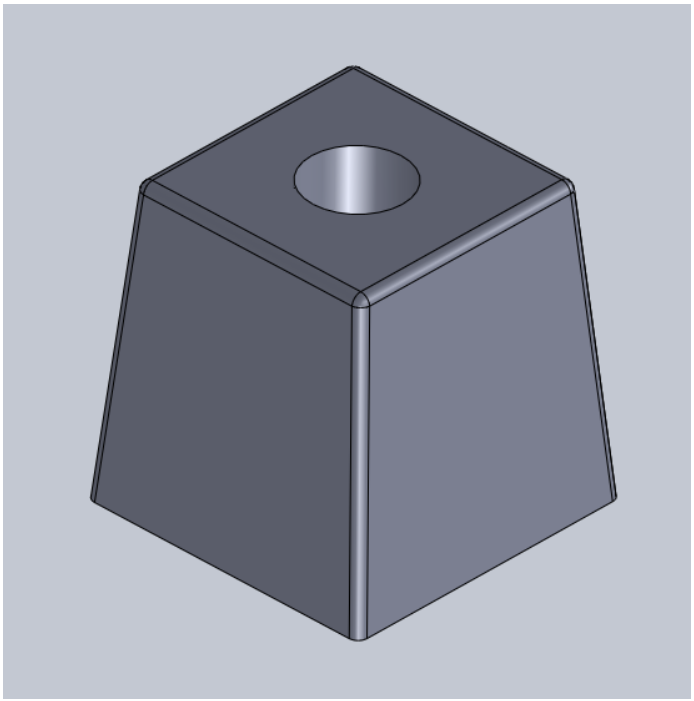
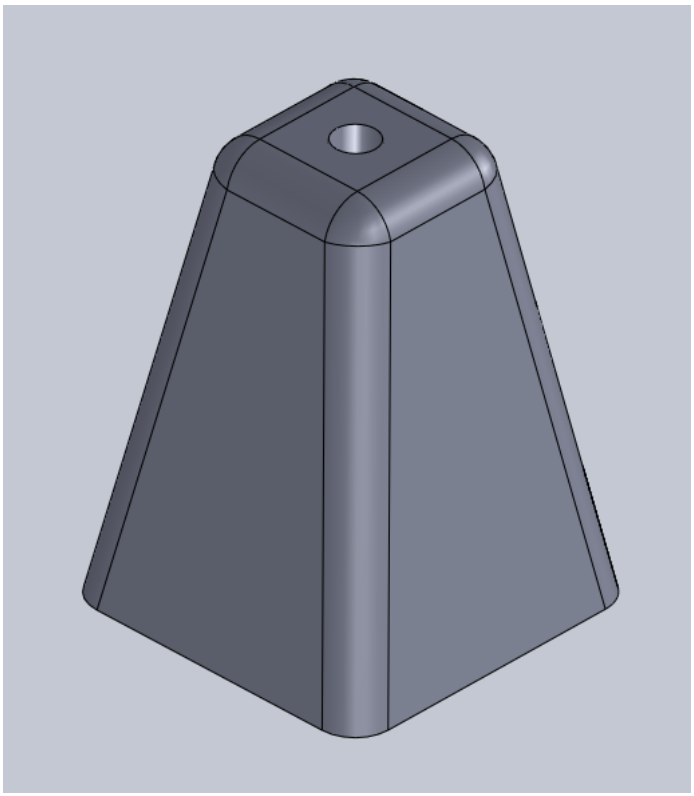
- Höhe des Ursprungquaders auf 40 vergrößert
- Entformschräge auf 10° vergrößert
- Verrundung auf R3.5 vergrößert
- Bohrungs-Ø auf Ø5 verkleinert
